Evidence vysvětlení zadávací dokumentace v rámci veřejné zakázky s názvem				
Technická správa - rekonstrukce a zateplení střechy včetně instalace FVE				
Poř. č.	Žádost o vysvětlení ZD	Datum	Vysvětlení ZD	Datum
Vysvětlení ZD č. 1				
			Zadavatel provedl doplnění v rozpočtu o položky týkající se nakládáním s azbestem. Zadavatel nahrazuje původní soubor a uveřejňuje nový soubor s názvem: "P4 Nabídková cena_rev 1."	29.01.2026
			Zadavatel dále opětovně uveřejňuje projektovou dokumentaci. a to ve formátu *zip. Z důvodu povolené max. velikosti jednoho souboru (50 MB) elektronického nástroje e-zak, je projektová dokumentace rozdělena do dvou samostatných *zip složek. Tato dokumentace nijak nehrazuje již zveřejněnou dokumentaci ve formátu *rar. Zadavatel uveřejňuje tento formát/zkomprimovaný soubor, jelikož se na něj telefonicky obrátil jeden z potenciálních účastníků s tím, že má potíže *rar soubory otevřít. Zadavatel uvádí, že soubory ve formátu *rar/*zip jsou, v souladu s vyhláškou č. 345/2023 Sb., o uveřejňování formulářů pro účely zákona o zadávání veřejných zakázek a náležitostech profilu zadavatele, povolenými formáty.	29.01.2026

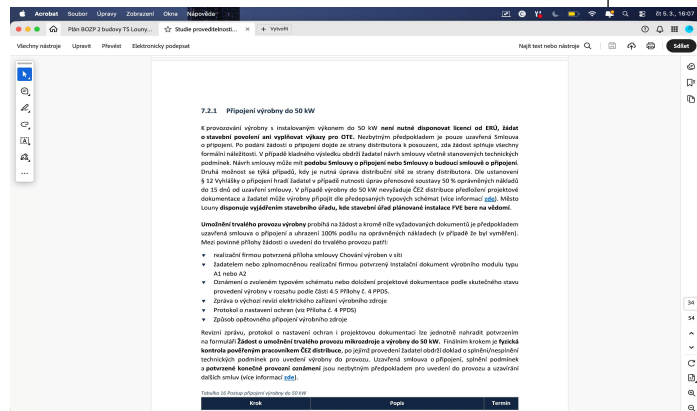
Jen prosím o upřesnění, ve studii máte zásadní rozpor s realitou a to konkrétně s nutností provozu licence. Jakákoliv instalace FVE, nad úroveň mikrozdroje (tedy 10,8 kWp) má povinnost registrace licence u OTE, potažmo ERÚ.

Pokud se jedná o právnickou osobu, je tato povinnost od jakéhokoliv výkonu, tedy i od nižšího, Náklady s tímto spojené, jsou dalším faktorem. Protože potřebujeme určit garanta, tedy osobu, která se pod licenci "podepíše" a bude spravovat. Tento předpoklad je zcela zásadní a je nutná odbornost této osoby. (SŠ elektro a 6 let praxe v oboru, prokazuje se nebo VŠ elektro a 3 roky).

Je toto prosím zohledněno? Již v době zpracování studie, tedy 10/2024, byla tato skutečnost jasně stanovena. Někdo kvůli tomu může napadnout celé výběrko.

Zadavatel uvádí, že navržený fotovoltaický systém má dle studie proveditelnosti instalovaný výkon přibližně 49,8 kWp. V souladu s § 3 odst. 3 zákona č. 458/2000 Sb., energetický zákon, není pro výrobu elektřiny ve výrobně elektřiny s instalovaným výkonem do 100 kW vyžadována licence Energetického regulačního úřadu. Z tohoto důvodu zadavatel nepředpokládá zajištění odpovědného zástupce pro licencovanou výrobu elektřiny ani další administrativní náležitosti spojené s licencovanou výrobou elektřiny.
